RESOLUCIÓN N° 1691

"Por Medio De La Cual Se Otorga Un Permiso De Ocupación De Cauce"

CONSTRUCCION DE MUELLE FLUVIAL EN LA COMUNIDAD DE COCOVÉ EN EL RIO SAN JUAN
– Municipio de Istmina; Departamento del Chocó

Figura 27. Fotointerpretación geomorfológica río San Juan, sector Cocové, año 1960 al 2024.

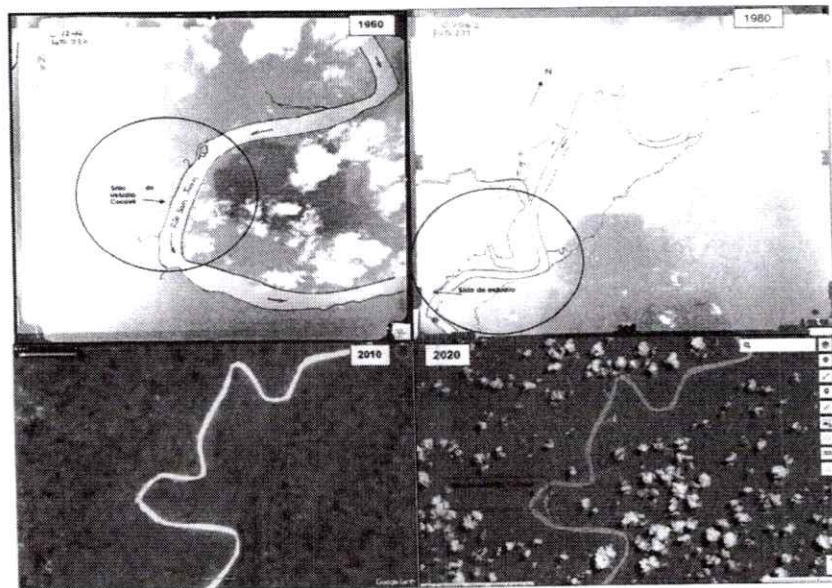
El río ha mantenido una sinuosidad constante y sin divagación del cauce como consecuencia del control litológico ejercido en el valle del río San Juan por las rocas sedimentarias de edad Terciaria.

La Figura 27 el cauce activo y constante del río San Juan a través de las décadas precedentes y la actual. El meandro donde se ubica el sitio de estudio evidencia un cauce relativamente estable desde el año 1969 hasta el presente, sin procesos de acortamiento o estrangulamiento de este.

Figura 32. Modelo geotécnico subsuelo y Cimentación proyectada muelle fluvial

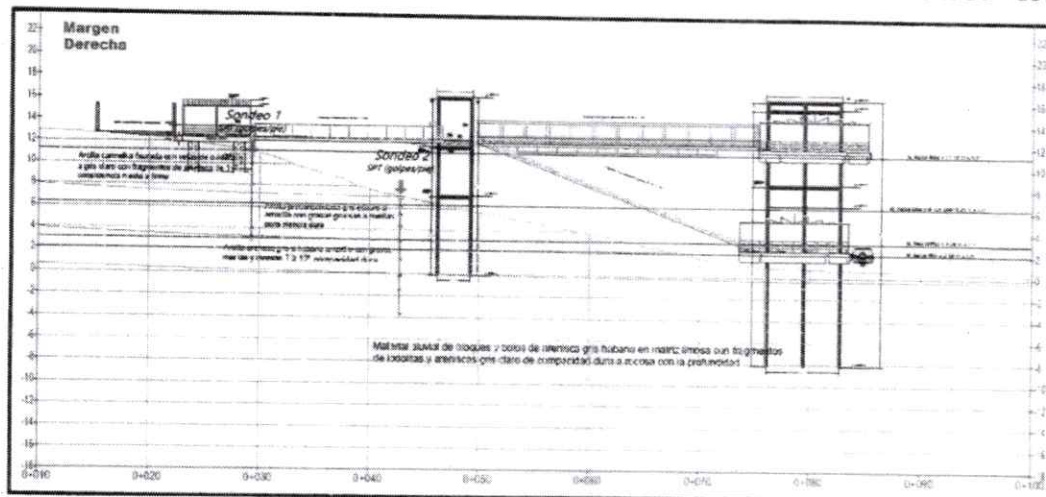
Se debe garantizar la profundidad de hincado de los pilotes metálicos mínima de 6.0 metros hacia el lecho del río y talud orilla río (estrato granular denso), y de una profundidad mínima de los 3.0 metros para los Caissons cortos hacia tierra firme (estrato cohesivo firme).

Se recomienda para la estructura de los Muelles fluviales en Potedó y Cocové, la construcción de la cimentación empotrada al terreno con Pilotes metálicos hincados y rellenos de concreto reforzado de diámetro promedio de $D = 0.30$ m, y longitud Pilote empotrado al terreno del orden de $D \geq 6.0$ m aprox. (hacia lecho del río), y de $D_f \geq 8.0$ m (hacia tierra firme), separados mínimo Cuatro (4) veces su diámetro entre ejes de simetría, y Pilas Caissons cortos de longitud $L \geq 3.0$ m y diámetro $B = 1.0$ m hacia tierra firme, cimentado en los estratos competentes como se ilustran y relacionan a continuación:

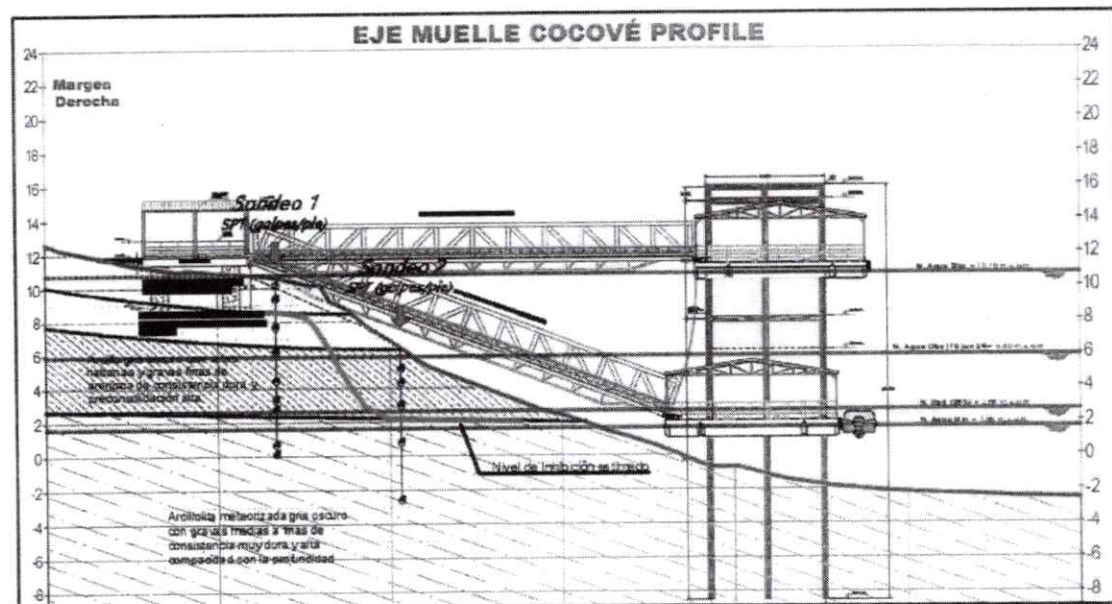
La socavación en el Muelle Cocové, en general máxima teórica es "cero", además de que la consistencia dura superficial de los suelos evita desarrollarla.

La socavación local teórica calculada de 2.41 m se mitiga de inmediato con la dureza superficial de los suelos. En la Figura 40 se presenta el perfil estratigráfico con el nivel de inhibición identificado y la estructura del muelle proyectado en Cocové.
